(仮称) 三戸プロジェクト  
環境影響予測評価実施計画書

補足資料

京浜急行電鉄株式会社

図4(1) 実施区域と小網代の森との位置関係(現況)

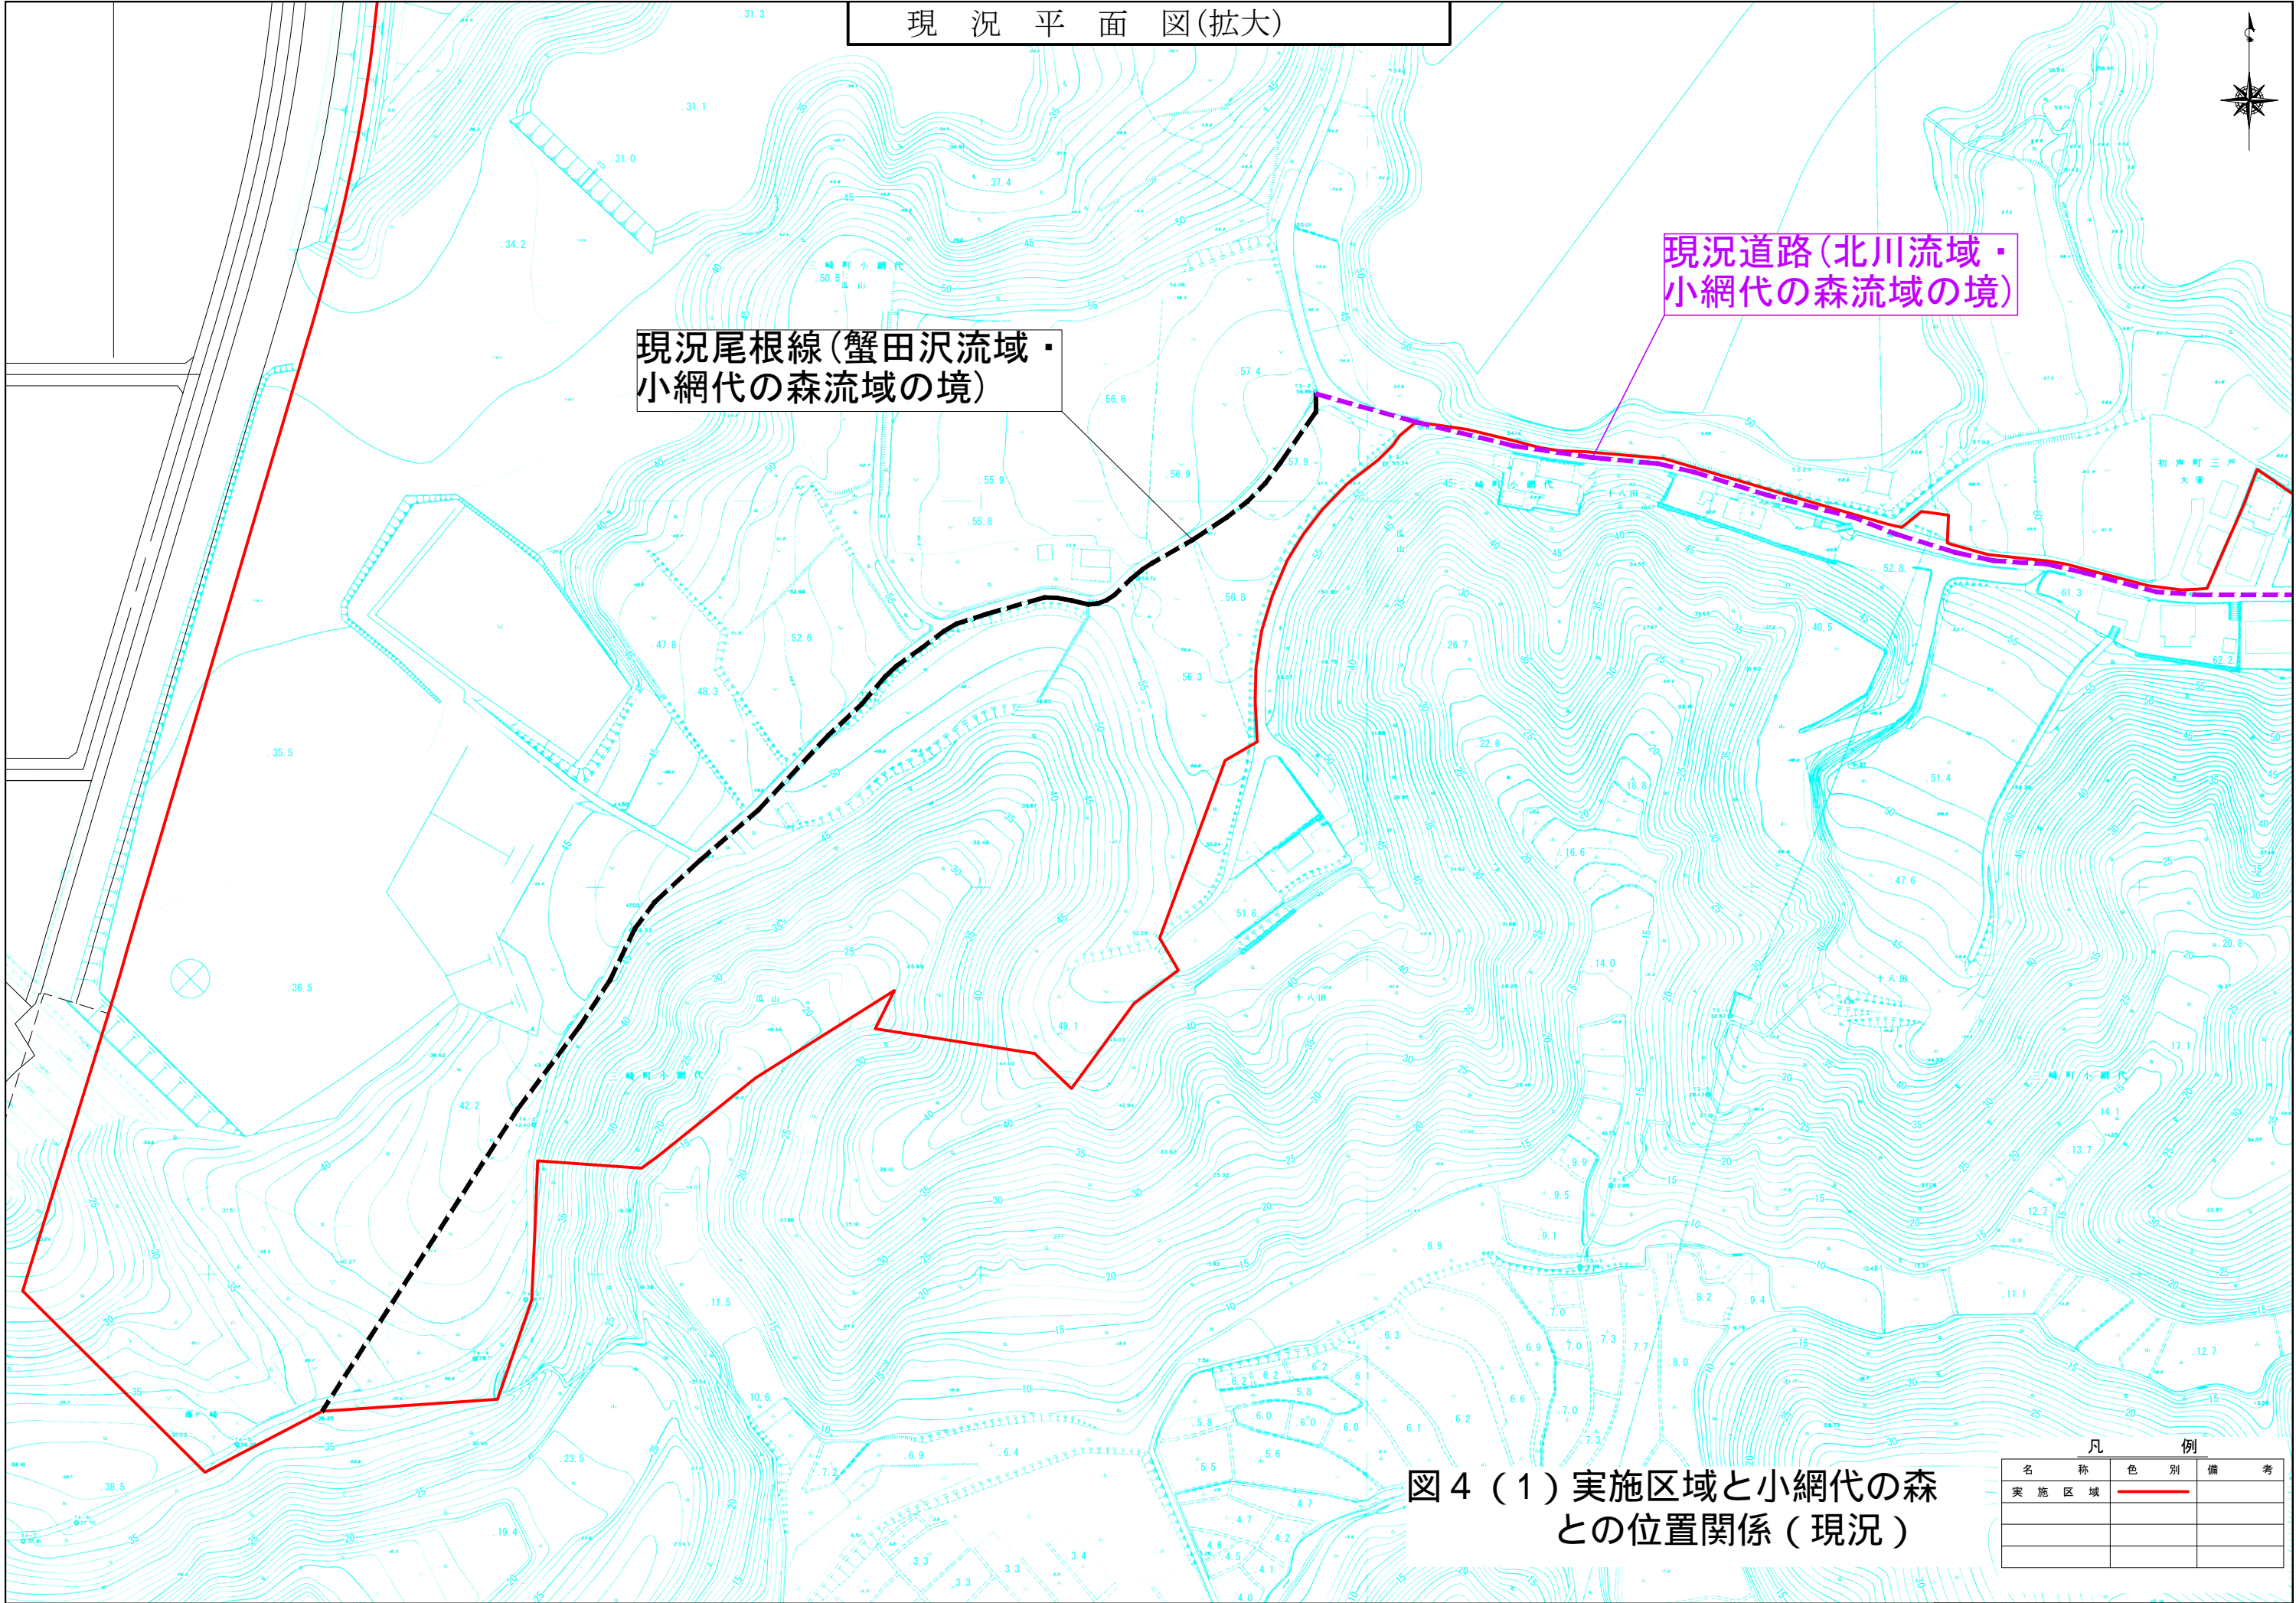
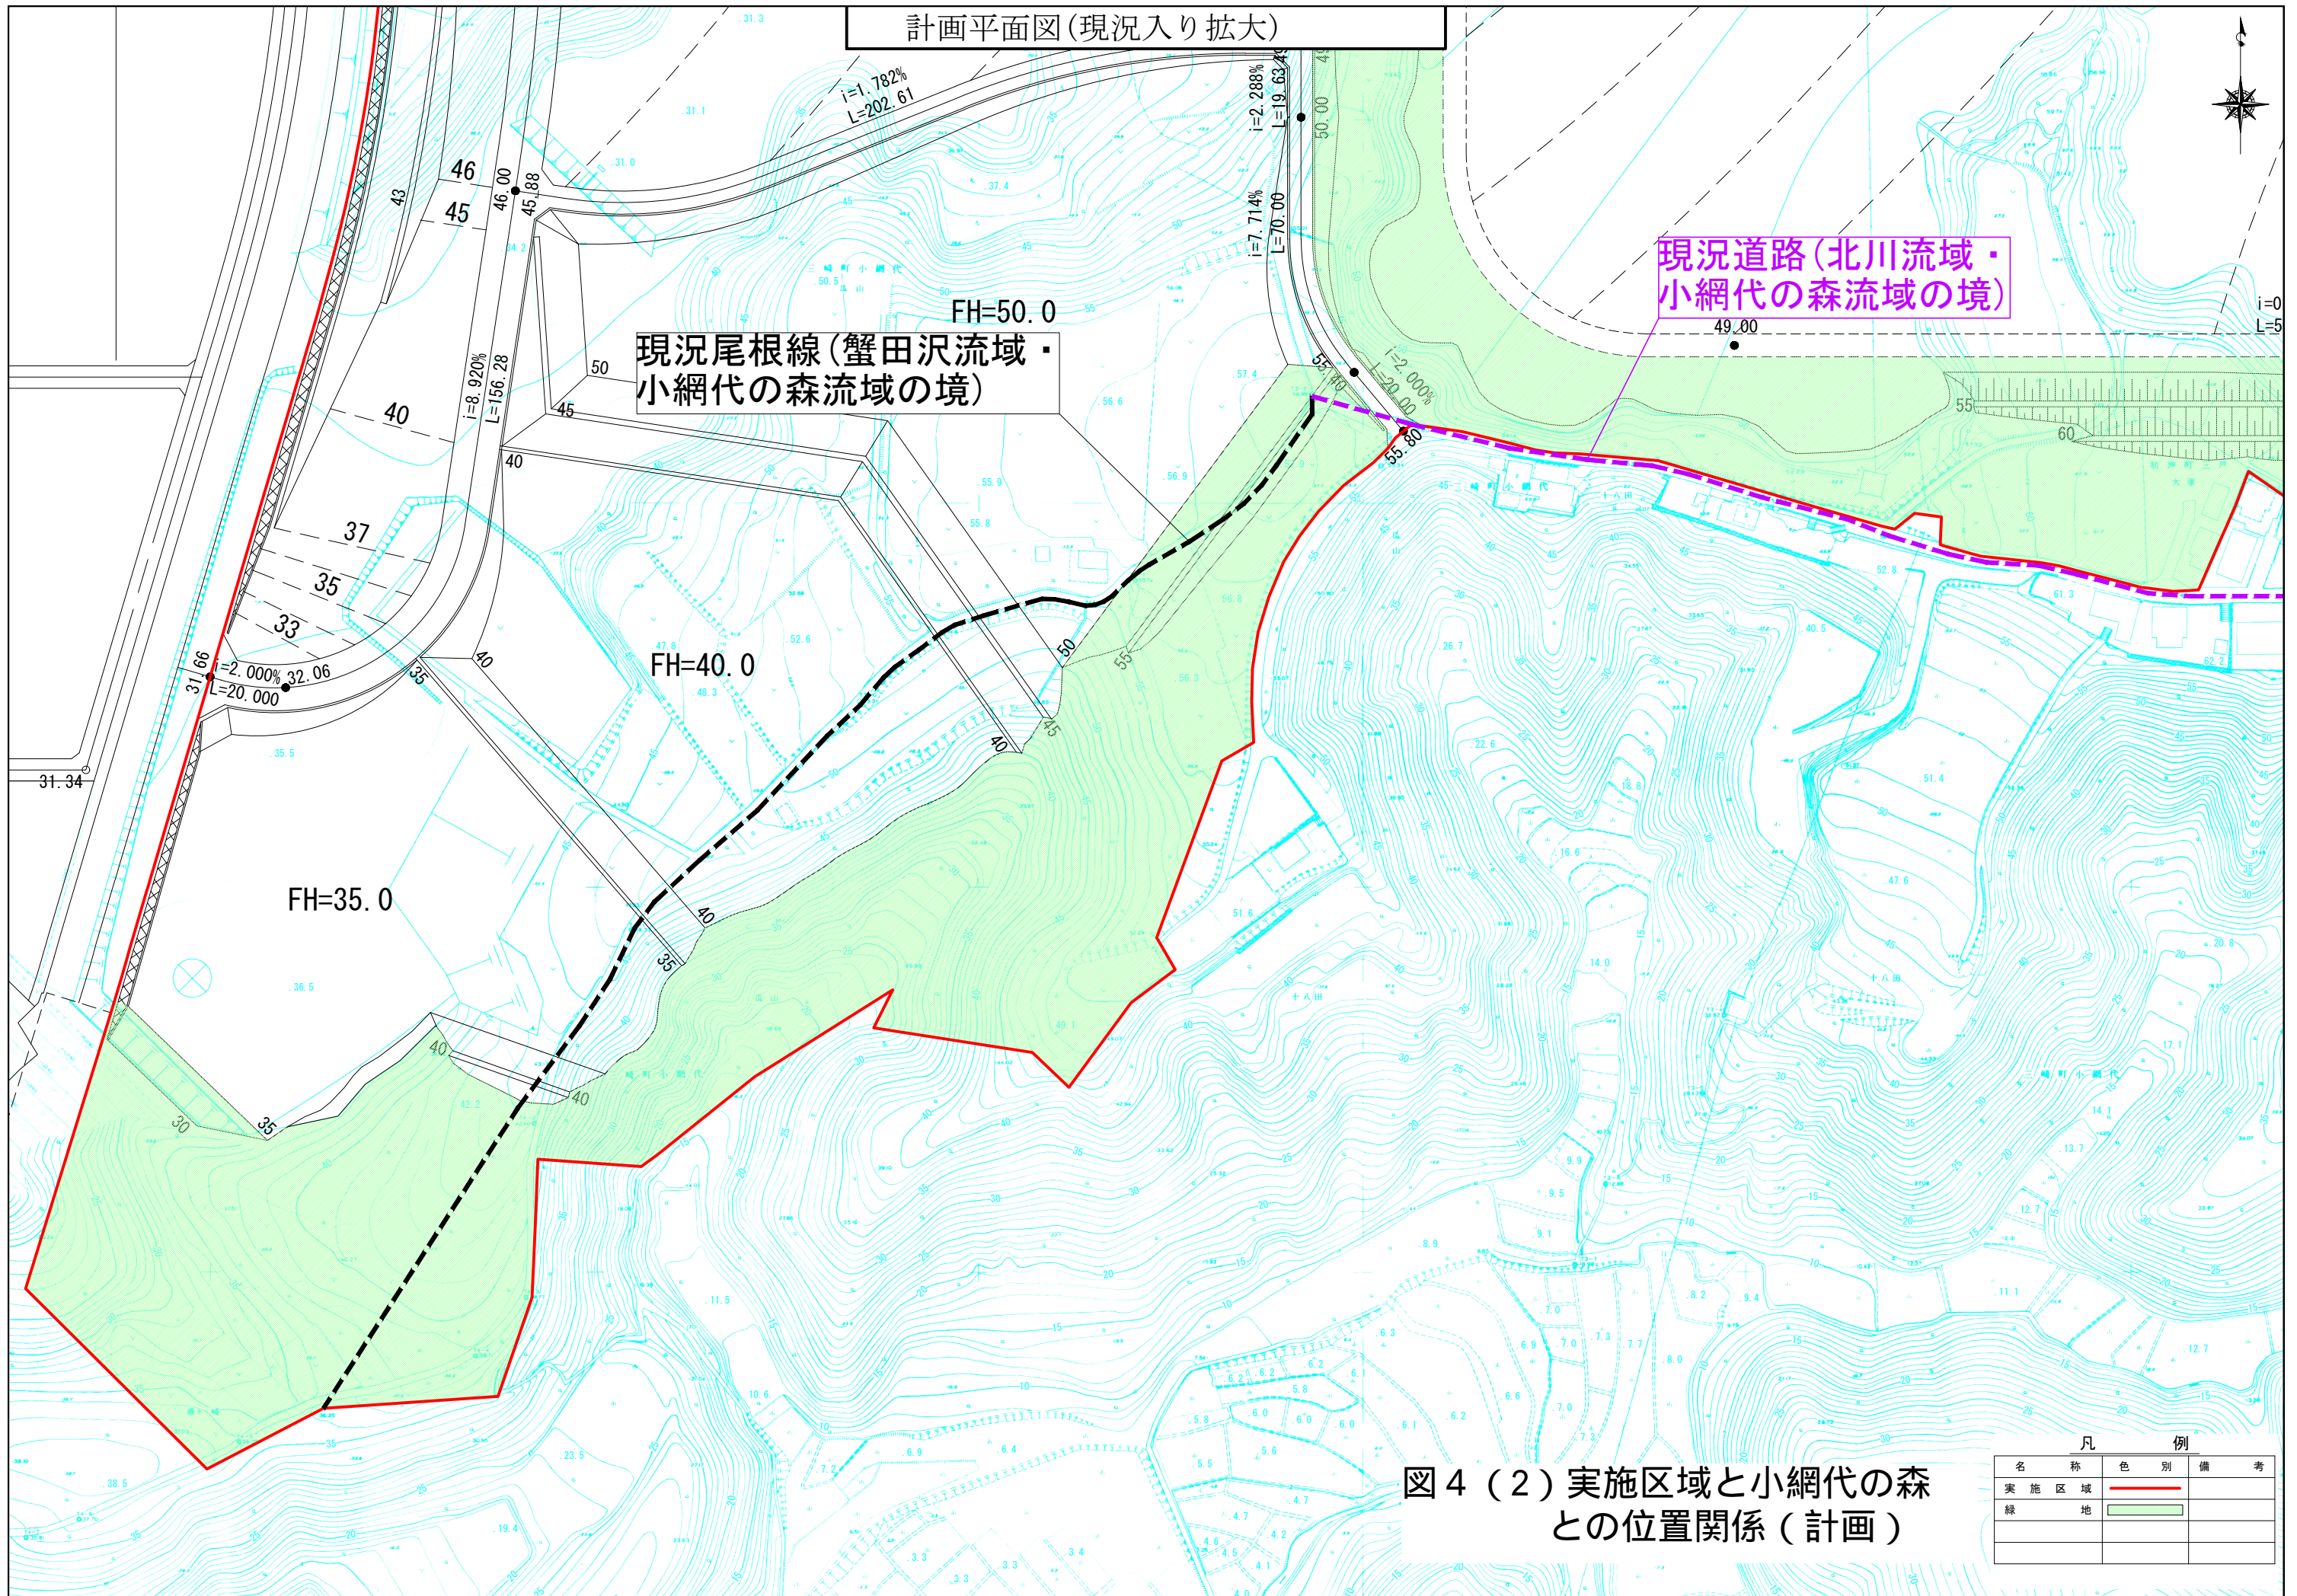
とりわけ小網代の森への影響の予測および評価の妥当性を担保するため、また保全の意図が確認できるよう、等高線によって地形を明確にした図面類を用いて事業計画を説明してほしい。

実施区域と小網代の森との位置関係は、図4(1)、(2)に示すとおりです。

実施区域と小網代の森の境界の東側については、境となっている現況道路部分が尾根となっており、実施区域境界から内側に幅員20m以上の緑地帯を整備する計画としております。

実施区域と小網代の森の境界の西側については、実施区域内側が尾根となっておりますが、実施区域境界から内側に幅員20m以上の緑地帯を整備する計画としております。
